Informations importantes — Dell OptiPlex 790/990

Carte système

Figure 1. Version antérieure de la carte système avec le dissipateur de chaleur

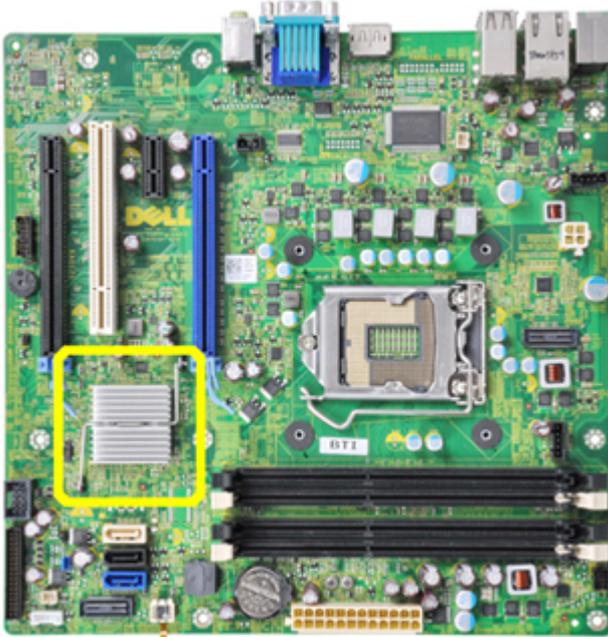
Désormais, les ordinateurs Dell OptiPlex 790/990 sont fournis avec une nouvelle carte système sans les composants suivants :

- Dissipateur de chaleur
- Capteur thermique d'alimentation électrique (châssis d'ordinateur de bureau uniquement)

L'image suivante montre une version antérieure de la carte système fournie avec le dissipateur de chaleur.

Toutes les cartes systèmes fournies avec la version A11 ou une version suivante NE DISPOSENT PAS du dissipateur de chaleur.

**REMARQUE:** Si le BIOS est rétrogradé vers une version antérieure à la version A11, un message d'erreur s'affiche.

Figure 2. Carte système avec le capteur thermique et le dissipateur de chaleur retiré.

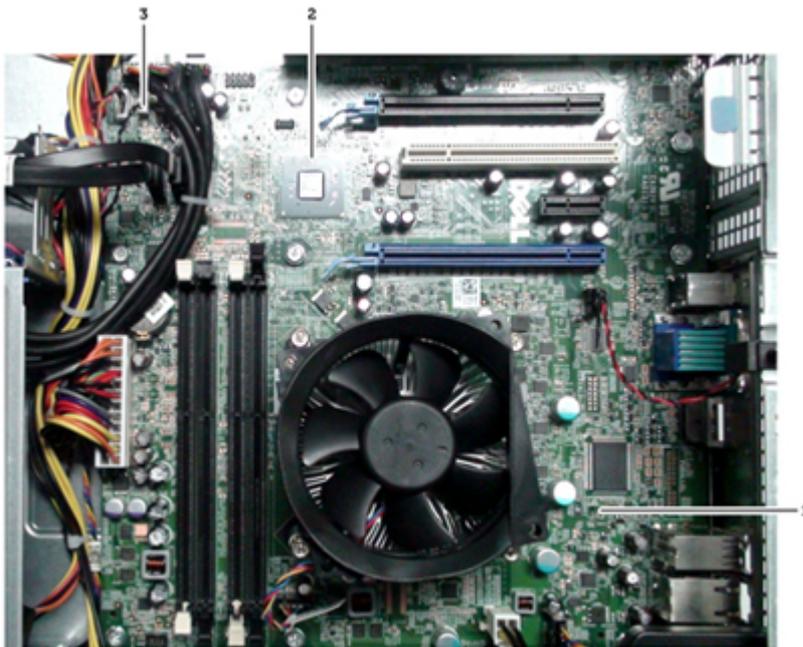
Vous retirez le capteur thermique de l'alimentation électrique depuis le châssis de l'ordinateur de bureau uniquement.

1. connecteur 1 du capteur thermique et câble retiré
2. dissipateur de chaleur du jeu de puces retiré
3. connecteur 2 du capteur thermique

REMARQUE: Si vous avez remplacé la carte système pour le châssis de l'ordinateur de bureau, vérifiez toujours que la version du BIOS est A11 ou une version supérieure.

AVERTISSEMENT: Si vous ne mettez pas à jour le BIOS, vous pouvez recevoir un message d'erreur **Alerte ! Dissipateur de chaleur du jeu de puces non détecté lors du test automatique à la mise sous tension (POST).**
